**Notification de sécurité produit URGENTE**

Philips Hemodynamic Application R1.2.2 et R1.2.3

Lorsqu'un patient néonatal est admis, la pression artérielle non invasive n'est pas réglée sur le mode Neonatal (Néonatal) sur le moniteur patient Philips Xperflex Cardio FC2010.

Mars 2022

Figure 1 : R1.2.2

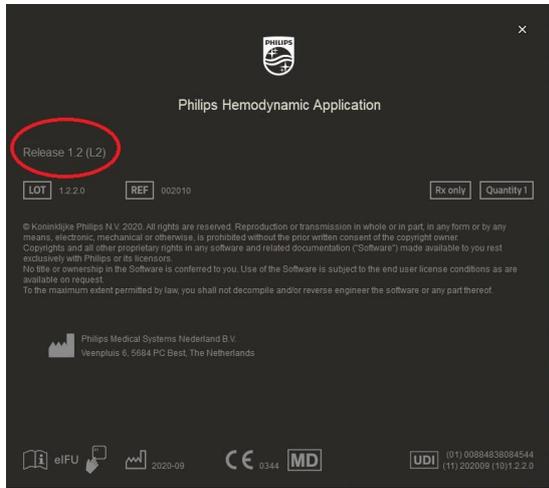
Les versions concernées (R1.2.2 et R1.2.3) peuvent être identifiées dans la zone **About** (À propos de) de Philips Hemodynamic Application.

La zone **About** (À propos de) s'affiche à l'ouverture de l'application et la version logicielle est affichée dans la section supérieure gauche de l'écran, comme indiqué sur les images ci-dessous.

Pour corriger ce problème, Philips installera une nouvelle version logicielle pour mettre à jour Hemodynamic Application vers la version R1.3. Cette nouvelle version sera disponible en mars 2022.
